**LICITACIÓN PÚBLICA ESPECIAL DE LOS PROYECTOS  
INSTALACIÓN DE BANDA ANCHA PARA LA CONECTIVIDAD INTEGRAL Y  
DESARROLLO SOCIAL DE LA REGIÓN JUNÍN, PUNO, MOQUEGUA Y TACNA**

**CIRCULAR N° 06**

07 de noviembre de 2017

**I. ABSOLUCIÓN DE CONSULTAS A LAS BASES**

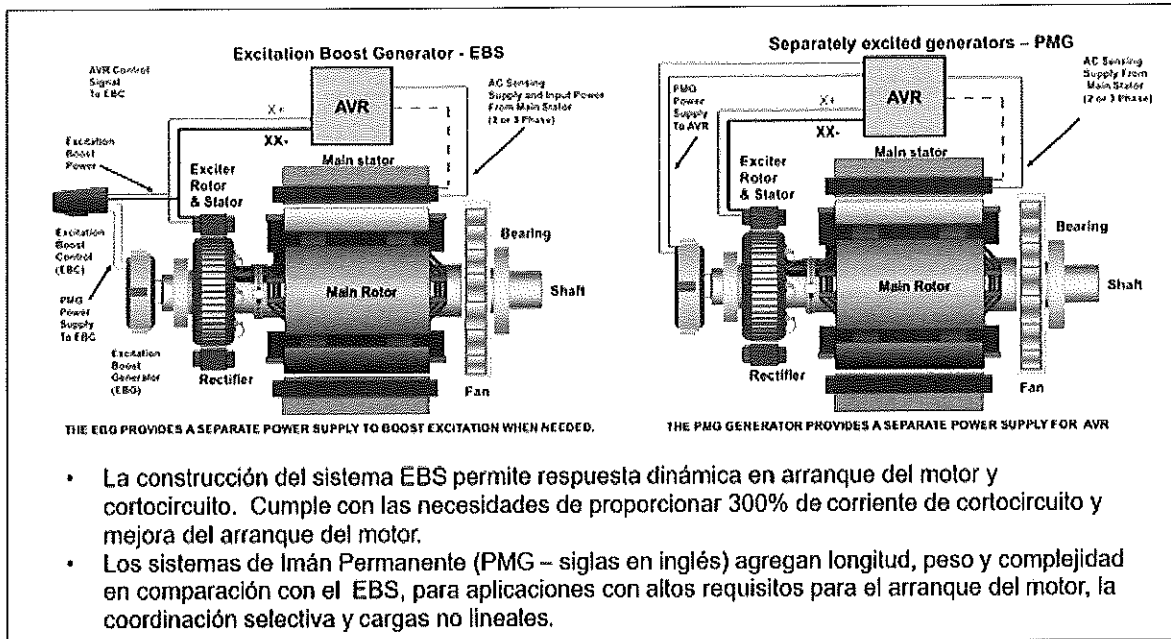
PROYECTO	Junín, Puno, Moquegua y Tacna
N° de Consulta o sugerencia a las ESPECIFICACIONES TÉCNICAS DE LA RED DE TRANSPORTE (Anexo N° 8-A)	497
Numeral, literal u otra división de las ESPECIFICACIONES TÉCNICAS DE LA RED DE TRANSPORTE (Anexo N° 8-A)	3.8.2.4, literal f)
<p>Contenido de la Consulta o sugerencia:</p> <p>El numeral 3.8.2.4, literal f) del ANEXO 8 A de las Bases señala que la excitación será del tipo estático sin escobillas (carbón), tipo AREP o imán permanente, este último para capacidades por debajo de 20 Kw.</p> <p>Al respecto, debemos manifestar que este tipo se utiliza para grandes arranques de motor, <b>capacidad de arranque relacionados a CARGAS NO LINEALES</b> y riesgo de un CORTOCIRCUITO SOSTENIDO que puede dañar el grupo electrógeno para estos escenarios es válido el uso del imán permanente, dado que en el proyecto no amerita grandes arranques del motor por ser un nodo de comunicaciones con Aire ACONDICIONADO DE SUAVE ARRANQUE, se debe contemplar el uso de los sistemas AREP y EBS que están mejor alineados a la necesidad de los regionales. Por lo que concluimos que el beneficio que podría brindar el imán permanente no se va a poder evidenciar por la aplicación que los regionales requiere.</p> <p>Por lo que solicitamos que el tipo de excitación indicada en bases sean de tipo AREP, EBS o imán permanente para cualquier capacidad menor a 40KW.</p> <p>Conforme a lo anterior, nos permitimos realizar las siguientes peticiones:</p> <ol style="list-style-type: none"> <li>1. Modificar el numeral 3.8.2. conforme al siguiente texto:  "3.8.2.4 Generador...  f) Excitación: Tipo estático sin escobillas (carbón), tipo AREP, imán permanente o EBS para cualquier capacidad menor a 40Kw</li> </ol>

**Respuesta:**

Se modifica el literal f del numeral 3.8.2.4 del Anexo 8-A de las BASES, según lo establecido en la Modificación N° 25 de la Circular N° 4.

## CARTA PSICROMÉTRICA

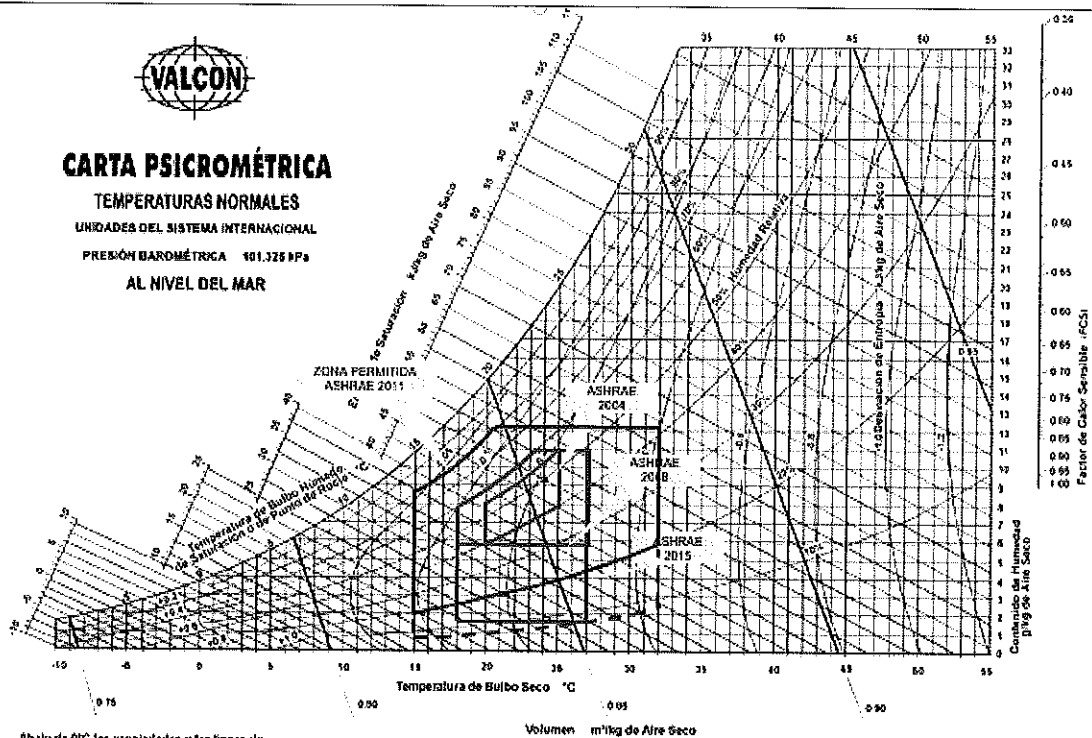
PROYECTO	Junín, Puno, Moquegua y Tacna
N° de Consulta o sugerencia a las ESPECIFICACIONES TÉCNICAS DE LA RED DE TRANSPORTE (Anexo N° 8-A)	503
Numeral, literal u otra división de las ESPECIFICACIONES TÉCNICAS DE LA RED DE TRANSPORTE (Anexo N° 8-A)	3.8.4.2.
<p>Contenido de la Consulta o sugerencia:</p> <p>El numeral 3.8.4.2. del ANEXO 8 A menciona las características técnicas de los equipos de climatización, específicamente, detallan el rango de temperatura que deben soportar, así como los rangos de humedad relativa.</p> <p>Ante ello, debemos decir que la tecnología en equipos de climatización y en los equipos que son climatizados tiene una tendencia creciente a soportar mayores rangos de temperatura; de hecho, la <b>American Society of Heating, Refrigerating and Air-conditioning Engineers (ASHRAE)</b> en su directriz TC9.9 señala que los rangos de temperatura tienden a ampliarse de año en año, de tal manera que se presenta un incremento de rangos en función al transcurrir del tiempo y de la capacidad actual de operación de los equipos de telecomunicaciones.</p> <p>A continuación, nos permitimos exhibir un cuadro donde se podrá apreciar la correlación entre el paso de los años y la ampliación de los rangos de temperatura:</p>

A su vez, debemos tener en consideraciones que los propios fabricantes de equipos de telecomunicaciones señalan que estos se encuentran diseñados y preparados para soportar escenarios de temperaturas y rangos de humedad relativa mayores a las que se establecen en el 3.8.4.1.; a propósito de lo anterior, nos permitimos señalar cuales serían los rangos admisibles según los fabricantes para los siguientes equipos:

Esquema de Rack de Comunicaciones

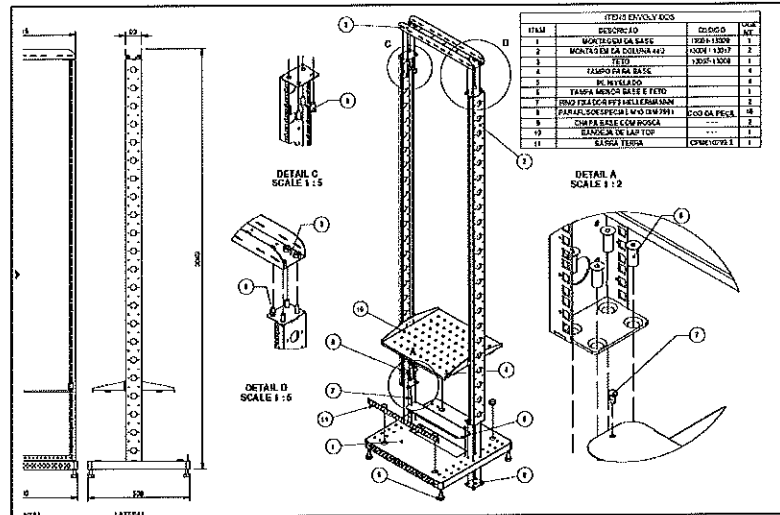
PROYECTO	Junín, Puno, Moquegua y Tacna
N° de Consulta o sugerencia a las ESPECIFICACIONES TÉCNICAS DE LA RED DE TRANSPORTE (Anexo N° 8-A)	516
Numeral, literal u otra división de las ESPECIFICACIONES TÉCNICAS DE LA RED DE TRANSPORTE (Anexo N° 8-A)	3.5.10
Contenido de la Consulta o sugerencia:  El numeral 3.5.10. del ANEXO 8 A contiene las características técnicas de los gabinetes de equipos de telecomunicaciones que se encontrarán en los nodos, que dicho sea de paso no se encuentran en el cálculo del subsidio y/o en los estudios de pre inversión.  A propósito de lo anterior, debemos decir que, luego de comparar estos requerimientos con nuestra reciente experiencia en la implementación de los proyectos regionales adjudicados, concluimos que las características técnicas de los gabinetes no son requerimientos técnicos empleados en dichos proyectos; al contrario, son nuevos y poco compatibles con el estándar de los nodos regionales implementados en nuestro país.  El valor de estos nuevos requerimientos no se encuentra reflejado en el cálculo del subsidio, mucho menos en el estudio de pre inversión; razón por la cual consideramos pertinente que se incluyan en el valor del subsidio.

Solicitamos que permanezcan las características de regionales anteriores.

“Los bastidores para los equipos activos deben ser de 19” tamaño estándar que permita el acceso a cualquier marca de equipo óptico. Es importante indicar que deben existir bastidores para equipos activos y bastidores para administrar solo los cables de fibra óptica”

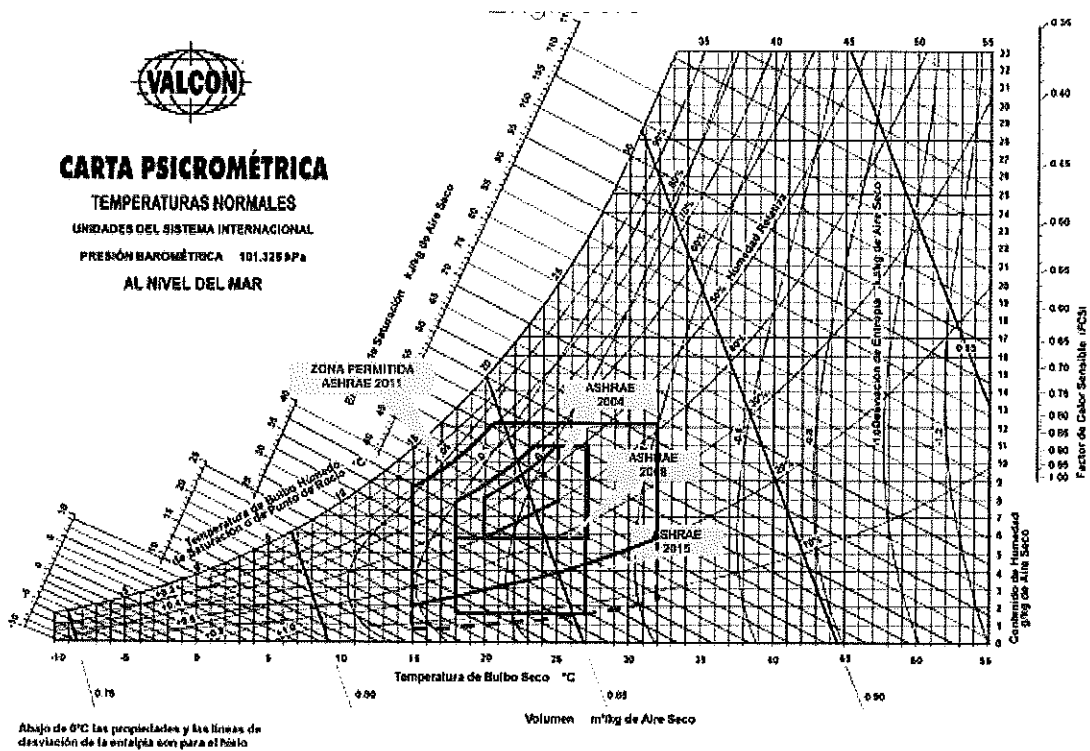
El numeral IV del Apéndice Nº 21 del ANEXO 8 B menciona las características técnicas de los equipos de climatización, específicamente, detallan el rango de temperatura que deben soportar, así como los rangos de humedad relativa.

Ante ello, debemos decir que la tecnología en equipos de climatización y en los equipos que son climatizados tiene una tendencia creciente a soportar mayores rangos de temperatura; de hecho, la **American Society of Heating, Refrigerating and Air-conditioning Engineers** en su directriz TC9.9 señala que los rangos de temperatura tienden a ampliarse de año en año, de tal manera que se presenta un incremento de rangos en función al transcurrir del tiempo y de la capacidad actual de operación de los equipos de telecomunicaciones.

A continuación, nos permitimos exhibir un cuadro donde se podrá apreciar la correlación entre el paso de los años y la ampliación de los rangos de temperatura:

Mapa Eólico para determinar velocidades de viento (Fuente Norma E.020)

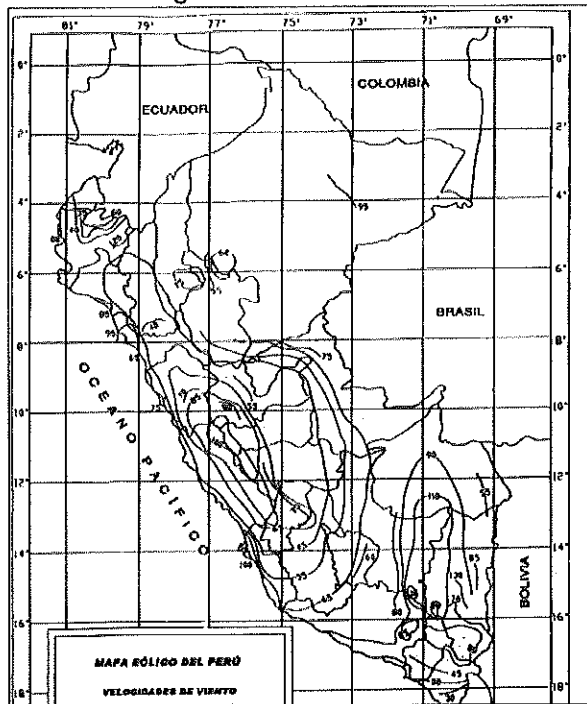
El Apéndice N° 9, numeral 1, literal b) del ANEXO 8-B indican que la velocidad de viento de soporte según las zonas de carga establecidas en la Regla 250.B del Código Nacional de Electricidad-Suministro 2011.

Al respecto, para calcular la Velocidad de Viento se usa la Norma E.020 que está vigente del Reglamento Nacional de Edificaciones donde se anexa el mapa eólico que son isótopas de velocidad. Lo indicado en las presente bases es considerar las Regla del 250.B del Código Nacional de Electricidad-Suministro 2011 que gobierna el diseño de torres de transmisión de energía que involucra cables de energía de torre a torre.

Componentes de costo Internet 2 Mbps

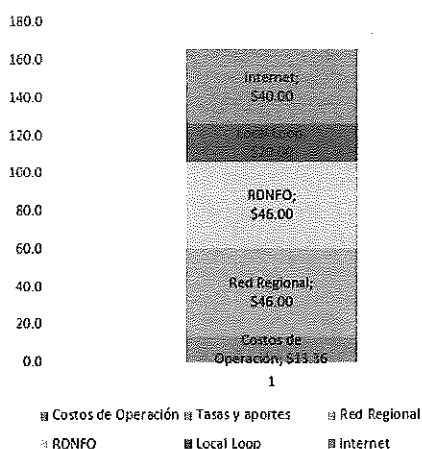
En esa línea, debemos precisar que el costo asociado a 1 Mbps correspondiente a la salida internacional (Salida a internet) es inferior al precio de mercado. Asimismo, el factor de concurrencia de 1:10 (10%) asociado al costo de los componentes de capacidad, no es acorde a los parámetros utilizados en el mercado y presupone un alto riesgo de incumplimiento de la velocidad garantizada del servicio.

En atención a lo expuesto, a continuación, se muestra una gráfica con los principales componentes de costo directos correspondientes al servicio de internet de 2 Mbps:
